kotkan museokeskus

ARKKITEHTUURIKILPAILUN ARVOSTELUPÖYTÄKIRJA 19.1.2005

1. palkinto nro 65 "Hyöky"

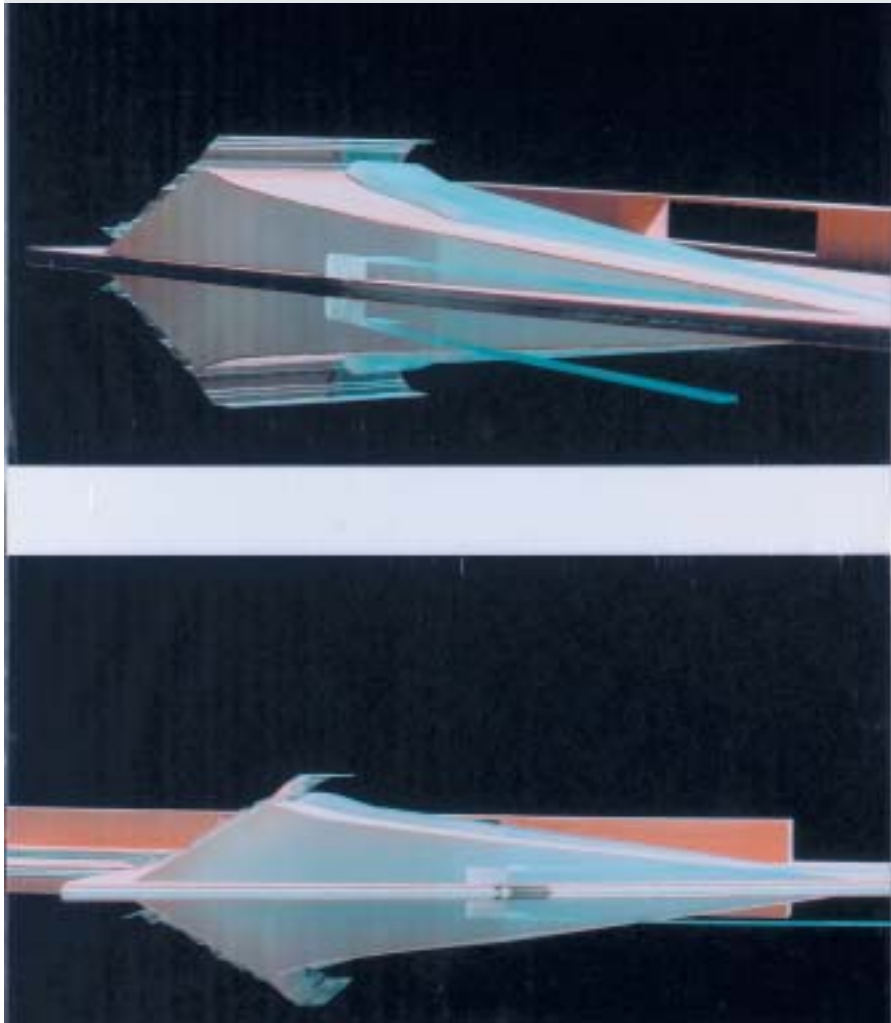
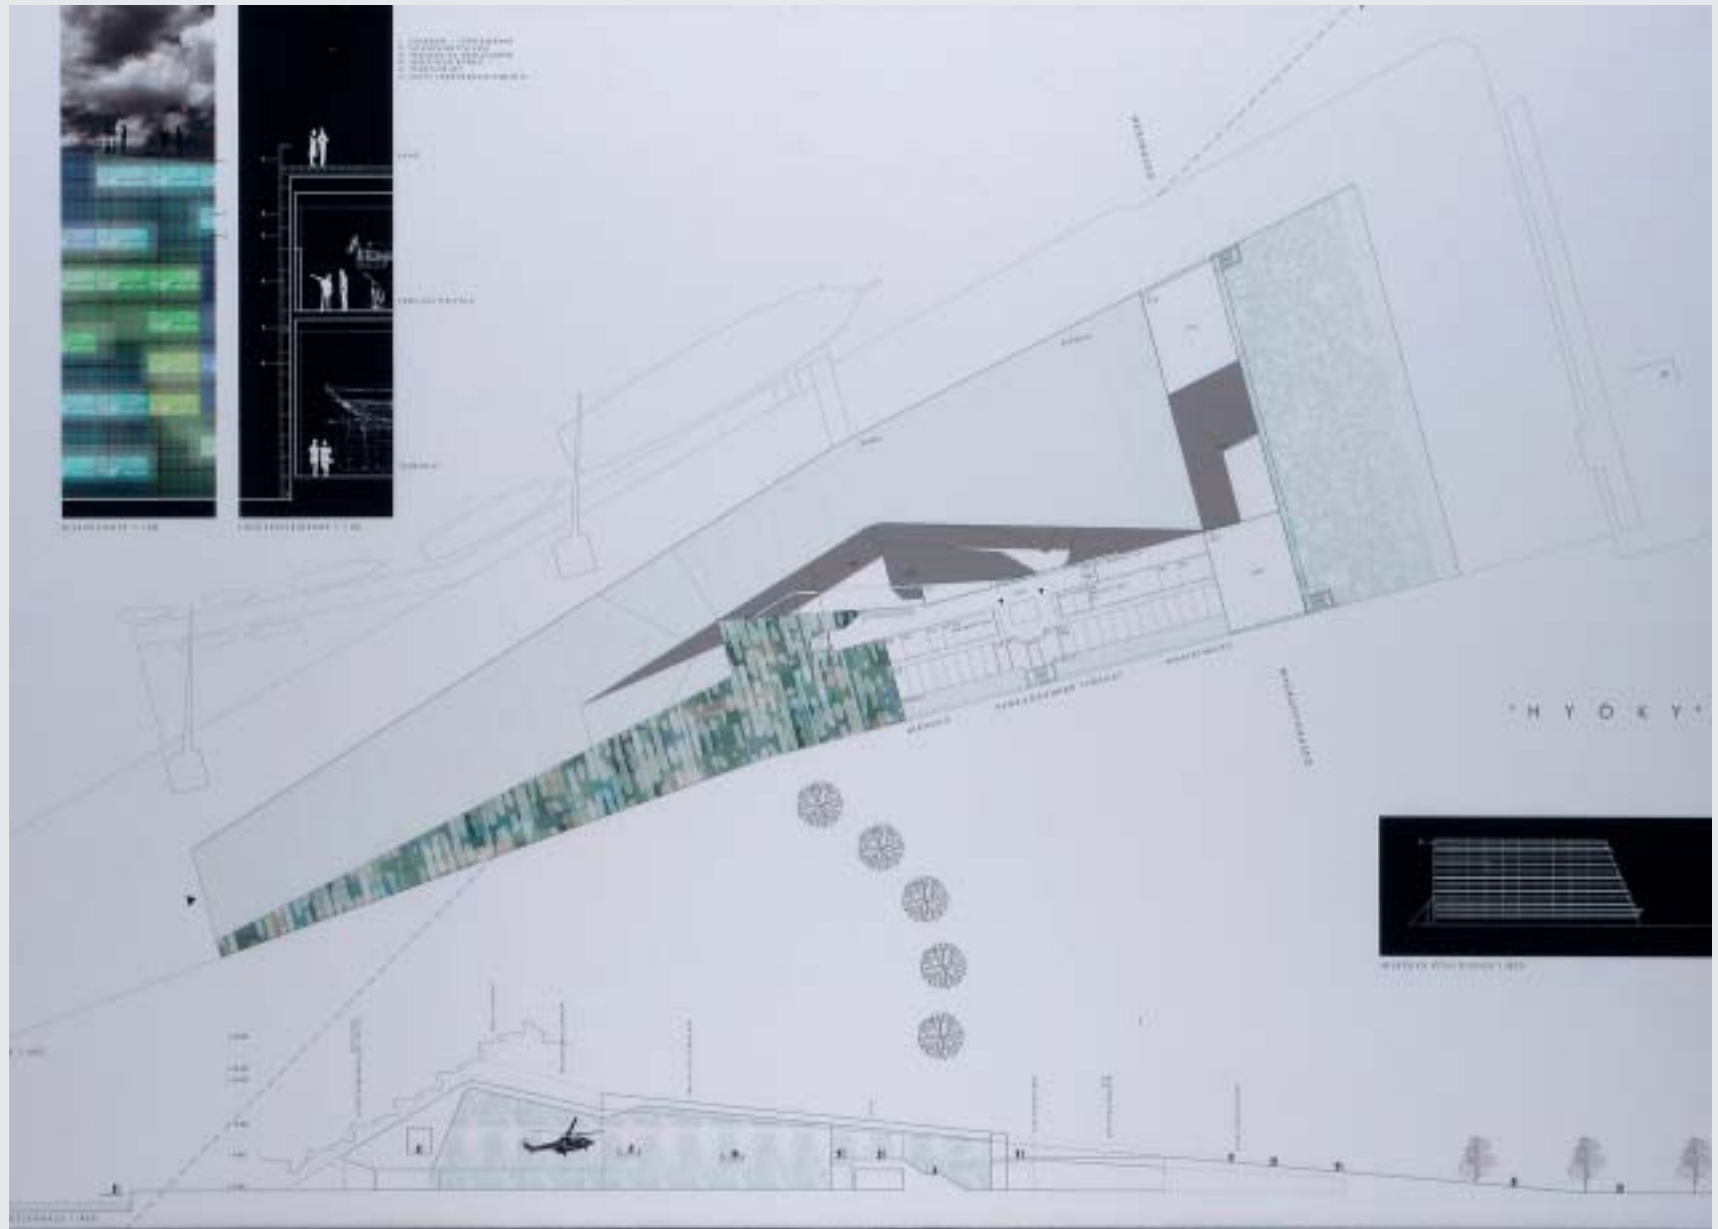
Ehdotus on hahmoltaan omaperäinen ja komea sekä muodonannoltaan taidokas. Sillä on edellytykset toimia näkyvänä tunnuksena museoiden toiminnalle sekä luoda satamaympäristölle vahva maamerkki.

Kuten ehdotuksen selostuksessa mainitaan, se on kontekstistaan irrotettu, rakennettu mielikuva merestä. Rakennus on sijoitettu akselin päätteeksi alueen pohjoislaitaan, missä se muodostaa taustan ja jatkeen kaupungin puoleiselle tapahtumakentälle. Rakennuksen pohjan muoto seuraa alueen muotoa, taittuen varovasti kohti kaupunkia. rakennuksen suuri volyyymi eroaa massiivisuudellaan jopa sataman mittakaavasta. Sen ei ole tarkoitus sopeutua vaan erottua, se on maamerkki.

Rakennuksen ulkoinen muodonanto on hallittua. Rakennus nousee alustastaan kuin valtava aalto huipentuen laiturin päässä vaahtopäiseksi tyrskyksi. Veistoksellinen hahmo on pitkiltä sivuiltaan verhoitu yhtenäiseen lasivaippaan. Rakennuksen katosta muodostuu aktiivista ulkotilaa, varsinkin kevät- ja kesäkauden aikana. Rakennuksen pohjoisjulkisivua koristeleva lasiaihe toimii osittain estradialueen katoksena, mutta tuntuu muulloin hieman ylimitoitutulta. Huoltosisäänkäynti jää kuitenkin tyylikkäästi lasi/teräskonstruktion taakse piiloon ja samalla se muodostaa huollon sisäänkäynnille katoksen.

Rakennukseen on kaksi sisäänkäyntiä, joista ensimmäisen kerroksen sisäänkäynnin asemaa pääsisäänkäyntinä tulee korostaa.

Aulasta avautuvat suorat näkymät näyttelytiloihin sekä ulos merelle ravintolan kautta. Rakennus hahmottuu sisäosiltaan erinomaisesti. Kaartuva kulkuramppi tarjoaa vaihtelevia näkymiä näyttelyyn. Näyttelykierto on kuitenkin

rajattua ja siirtyminen kerroksesta toiseen jää hieman epämääräiseksi. Kymenlaakson maakuntamuseon tilat ensimmäisessä kerroksessa jäävät sumppuun, mutta asia lienee korjattavissa esim. lisäportaalla tai suurentamalla olemassa olevaa poistumistieporrasta. Kokonaisuudessaan näyttelytilat ovat kuitenkin komeat ja elämykselliset. Hallin suuri mittakaava tarjoaa hyvät puitteet näyttelyrakentamiselle. Molemmilla museoilla on selkeästi omat näyttelytilansa, mutta visuaalisesti ne muodostavat yhtenäisen kokonaisuuden.

Veneiden tuonti venevarastoon ja siitä eteenpäin on hankalaa. Tavarahissin sijoitusta suhteessa vaihtuvien näyttelyiden tilaa olisi syytä tarkistaa. Lipunmyynti voisi sijaita lähempänä sisääntuloa. Museokauppa on hieman piilossa. Merimuseon matalasta perusnäyttelytilasta tulee olla tavarahissiyhteys alakertaan. Nykyisellä ratkaisulla esineiden siirto perusnäyttelytilaan on mahdotonta isojen esineiden osalta. Pinta-alat ovat alimitoitettuja. Kokonaisuudessaan taitavasti suunniteltu ehdotus, jolla on vahva luonne.

52 Lunastus nro 58 "Merikotka"

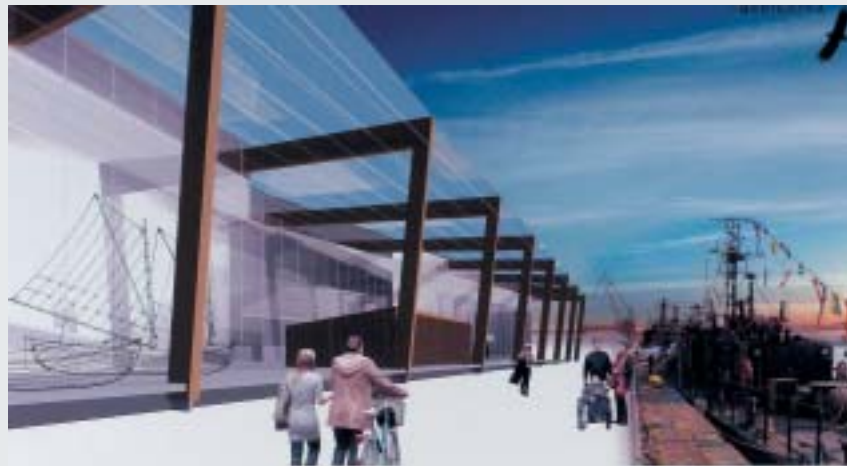
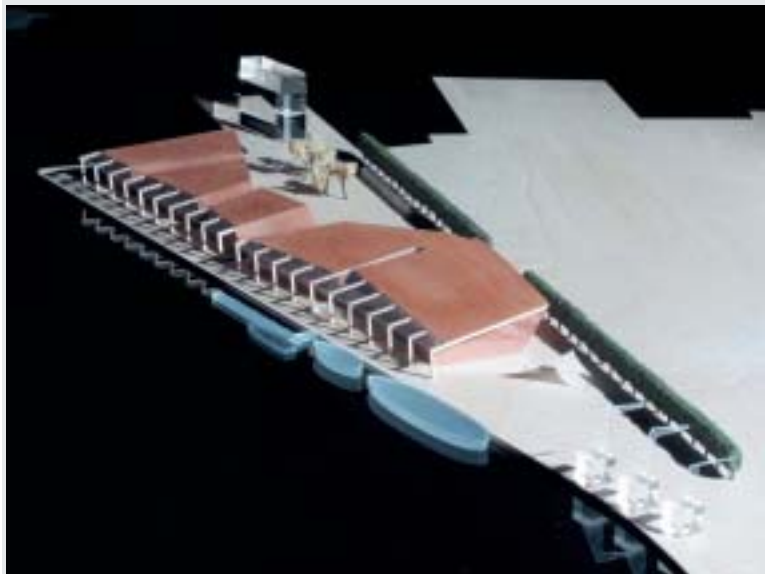
Ehdotus on yksi harvoista, joka ottaa kantaa rakennuksen ja meren väliseen tilaan. Pilariri-

vistön ja rakennuksen väliin jää aktiivinen ulko-tila joka samalla muodostaa tuuliseen satamaan pienilmastoa ja inhimillisen mittakaavan. Kate-tusta ranta-alueesta saattaisi muodostua kaupunkilaisten yhteinen kohtausta paikka ja tapahtumatori, jonka suojiin hyvinkin sopii vaihtuvia toimintoja ja veneiden työstöä.

Rakennuksen perusratkaisun myötä sisääntulo jää verrattain sekundääriseen asemaan. Taloa takaapäin, kaupungista lähestyttäessä sitä joutuu etsimään.

Sisätiloiltaan ehdotus on kompakti ja taloudellinen. Niukasta, jopa ahtaasta, aulasta avautuvat näkymät suoraan näyttelytiloihin sekä pääportaalille, joka johtaa ylöspäin. Auditorio ja kirjasto on sijoitettu 2. ja 3. kerrokseen, mikä vaikeuttaa niiden joustavaa käyttöä.

Eri museot ovat eriytetty omiksi yksiköikseen, ja kulku on luonteavaa. Monipuolinen näyttelykiertomahdollisuus on positiivista. Kymenlaakson maakuntamuseon tilojen sijoittaminen kolmeen kerrokseen ei ole suotavaa.

Ulkoarkkitehtuuri on rauhallista ja tyylikästä, jopa vaatimatonta. Erityisesti kaupunkijulkisivu on ansiokas. Ehdotuksen vahvuuksia ovat etutilan jäsentely sekä sisätilojen kompaktius.

54 Kunniaininta nro 15 "Pequad"

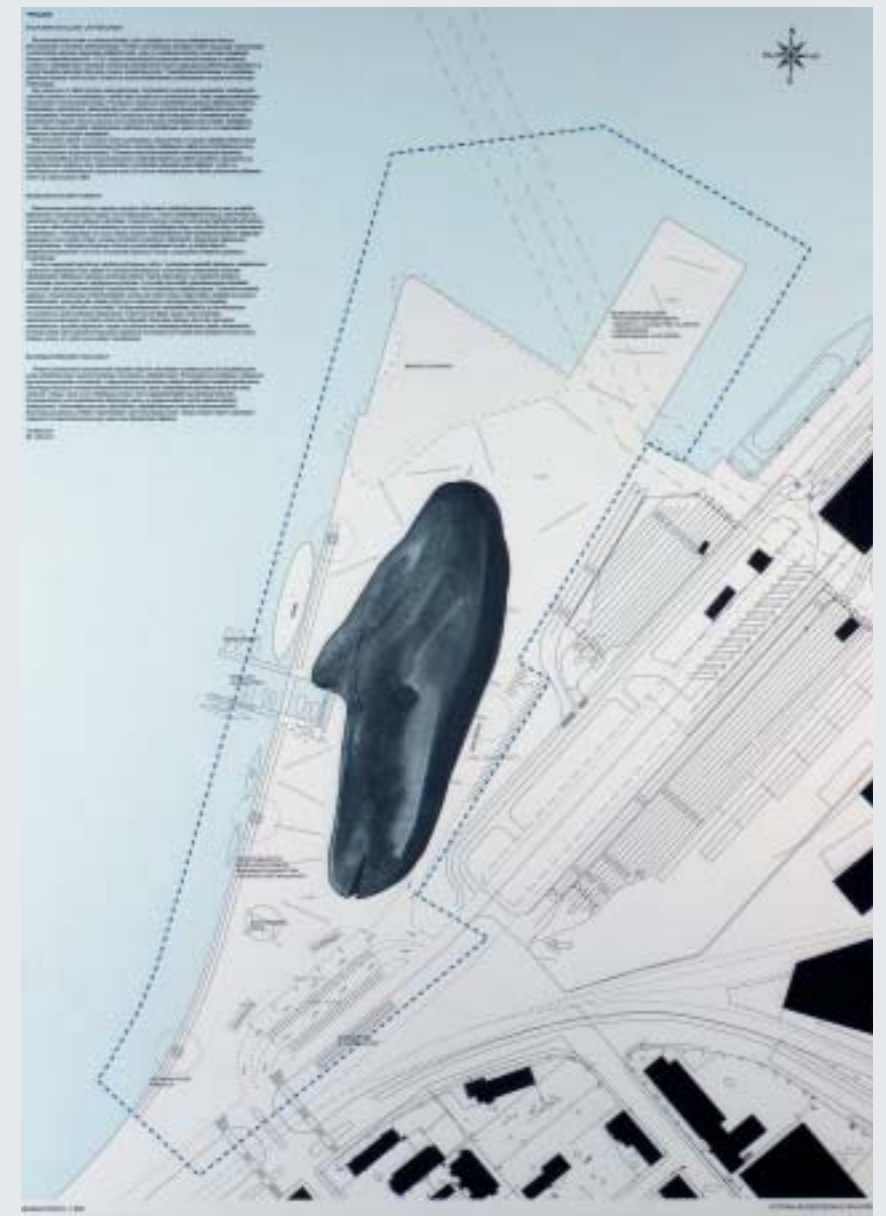
Ehdotus on omaleimainen ja itsenäinen. Sen muodot eivät lähde ympäristöstä, vaan ovat vastakohtaisia sataman elementeille. Pimeässä hohtava plastinen massa on epäilemättä kiehtova näky. Pehmeät muodot tarjoavat vastapainoa sataman kulmikkaille rakennusmassoille ja laivojen tarkoille ääri viivoille. Ehdotuksen voima onkin vapaamuotoisen ulkokuoren ja järjestelmällisesti ratkaistun sisätilan kohtaamisessa. Konsepti sallii helposti muu-

Vesiaiheen avaaminen laituriin pienvenesatamaksi jää ainoaksi pienen mittakaavan eleeksi ulkotilojen käsittelyssä.

Kävijä saapuu isoon selkeään aulatilaan, josta on helppo yhteys kaikkiin yleisötiloihin, ainoastaan ravintola on sijoitettu 2. kerrokseen. Ravintolaan kuljetaan portaitse tai hissillä. Museon ollessa suljettuna ravintolaan pääsee vain ulkoterassin kautta kapeaa rampia pitkin, mikä käytännön kannalta on hankala ratkaisu. Kirjasto on sijoitettu henkilökunnan työtilojen yhteyteen, ei tunnu toimivalta. Merimuseon perusnäyttely on lähes kokonaan korkeaa tilaa. Se on komea, mutta vaatii erityisjärjestelyjä näyttelytekniikan, ripustusten yms. kannalta. Työnäytöstilan sijoittaminen vaihtuvien näyttelyiden taakse ei ole perusteltua.

Rakennuksen teknisiä ratkaisuja, erityisesti rakenteita ei ole esitetty.
